OGGETTO: [ID: 5732] Procedura di Verifica di assoggettabilità a V.I.A., ai sensi dell'art. 19 del D.Lgs. 152/2006. Progetto "Passante di Bologna – Demolizione e ricostruzione Viadotto Reno e Ponte Savena (modifica configurazione di progetto già sottoposto a VIA).

Oggetto: Progetto Passante di Bologna - Demolizione e ricostruzione Viadotto Reno e Ponte Savena.

Contributo del Comune di Bologna.

Figura 2-30 Aree (in rosso) e viabilità di cantiere viadotto Reno (cfr. elaborato CAP0300 del Progetto Definitivo)

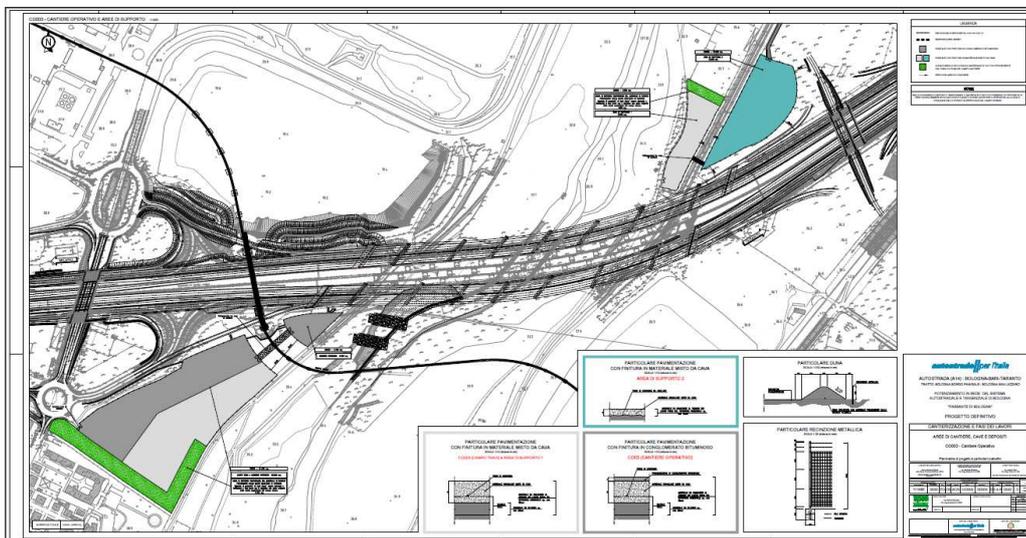
- per il CO003, si ritiene necessario che la porzione di cantiere più estesa, ubicata a sud rispetto all'infrastruttura ed in sinistra Reno, venga ristretta, allontanando il più possibile il confine meridionale del cantiere dai ricettori più vicini ed impattati acusticamente (ric. n. 188), mantenendo e, se necessario per garantire il rispetto dei limiti acustici, potenziare la misura di mitigazione prevista (barriera alta 6 metri e lunga 189 metri);

- ✓ Debba essere modificata la collocazione della parte del campo CO003 posta in alveo del fiume Reno dove non è possibile garantire la gestione controllata del deposito materiali e/o delle superfici di lavorazione e quindi controllare gli impatti derivanti dal dilavamento delle piene. Si chiede quindi di eliminare o trasferire in luogo idraulicamente più sicuro l'area di supporto 1 e relativo deposito del materiale di scotico del CO003.

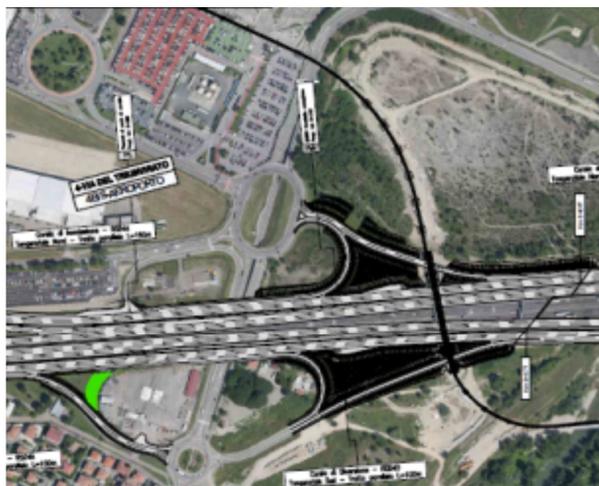
Le modifiche hanno generato un incremento di 2÷3 dBA rispetto ai livelli post-operam approvati in sede di VIA. Tale incremento non porta al superamento dei limiti per gli edifici di via della Birra, ma fa insorgere criticità acustiche per alcuni ricettori collocati ad est di via del Triumvirato, direttamente interessati dal prolungamento della rampa di entrata sud:
